## 改善箇所説明図

キャブ補助ヒーター

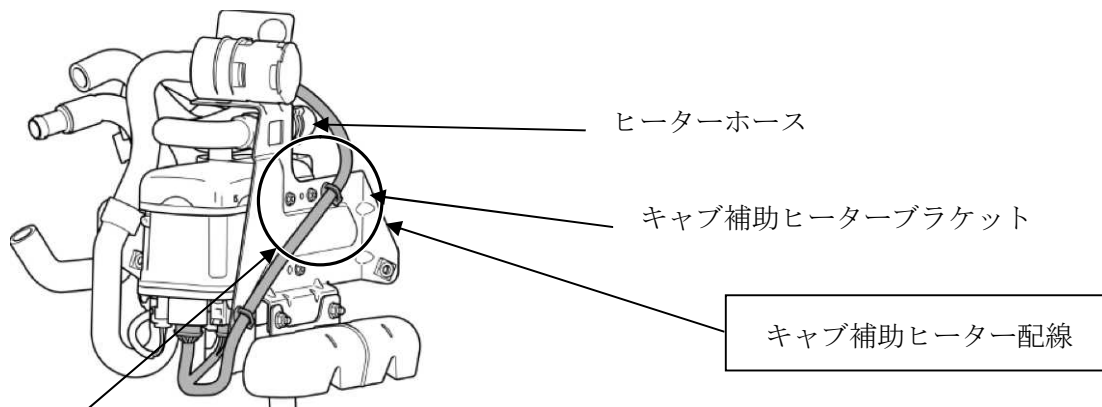
キャブ補助ヒーターの配線の取付位置が不適切なため、キャブ補助ヒーターブラケットと干渉し擦れるものがある。このため、最悪の場合、配線が損傷によりキャブ補助ヒーターが作動しなくなったり、ショートが発生したりする。またキャブ補助ヒーターの信号に悪影響を及ぼすことで、燃料供給ポンプの制御信号に悪影響を与え、イグニッションキーをオフにしても燃料供給ポンプが停止せずエンジンがまわりつづけ燃料が切れることでエンストに至る恐れがある。

全車両、損傷状況を確認し、配線が干渉しないようヒーターホースに固定する。なお、損傷状況を確認の結果、表面的な軽度な擦れの場合はテープにより保護する。また被覆がはがれ銅線が露出している場合はハーネスを交換する。

注   は、損傷を確認しヒーターホースに固定する部品を示す。
